RESOLUCION No.

POR MEDIO DE LA CUAL SE APRUEBA UNA OBRA HIDRÁULICA Y SE TOMAN OTRAS DETERMINACIONES

Que, en virtud de las funciones de control y seguimiento atribuidas a esta Autoridad Ambiental, funcionarios de la corporación realizaron visita al sitio de interés el 28 de junio del 2021, generándose el Informe Técnico N° **IT-03782** del 30 de junio de 2021, en el cual se formularon unas observaciones, las cuales hacen parte integral del presente acto administrativo, y se estableció lo siguiente

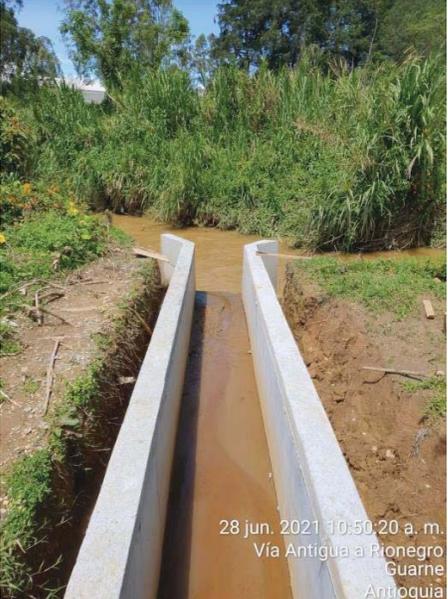
<p>1. Estructura de Descarga BT1</p>	<p>Altura(m): 1.7 Ancho(m): 1.20 Longitud(m): 100 Diámetro (m) (45")</p>	<p>Cumple con lo establecido</p>	 <p>28 jun. 2021 10:47:52 a. m. Vía Antigua a Rionegro Guarne Antioquia</p>
<p>2. Disipadores BT1</p>	<p>Altura(m): 2.69 Ancho(m): 1.9 Longitud(m): 22.3 Pendiente longitudinal (%) 1 Cinco huellas de 4.0m y la última de 2.0m, contrahuella de 0.26m. Enrocado en diámetros de 2" y 4", finaliza con aletas a ambos lados de 45°.</p>	<p>No se realizó como se autorizó, toda vez que no posee las Cinco huellas de 4.0m y la última de 2.0m, contrahuella de 0.26m. Enrocado en diámetros de 2" y 4", finaliza con aletas a ambos lados de 45°.</p>	 <p>28 jun. 2021 10:47:57 a. m. Vía Antigua a Rionegro Guarne Antioquia</p>
